WI.ZP.271.18.2023

**Dotyczy postępowania o udzielenie zamówienia publicznego pn.  
„Przebudowa dróg w Cymbarku i we Wroniu”**

**Wyjaśnienie i zmiana treści specyfikacji warunków zamówienia**

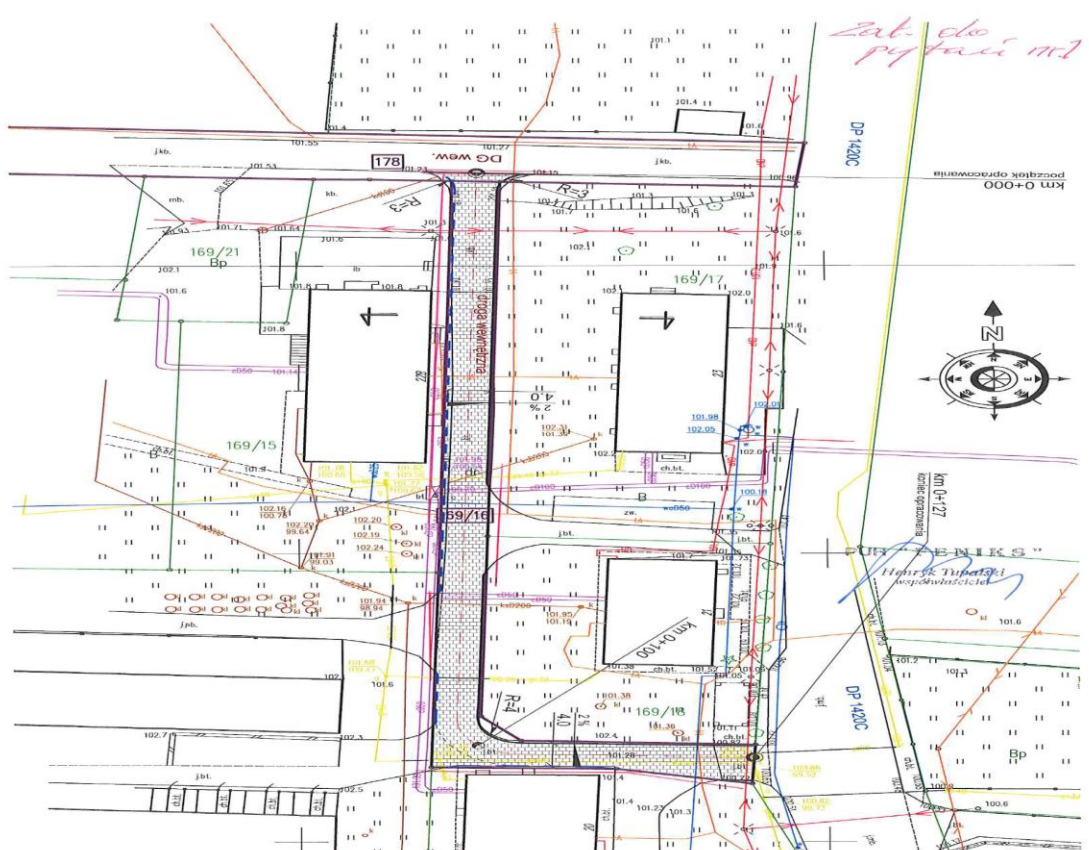
W przedmiarze brak pozycji przełożenia nawierzchni wzdłuż krawężników – lokalizacją zamieszczono kolorem czerwonym na załączniku.

Zakres prac przewidziano w SST.
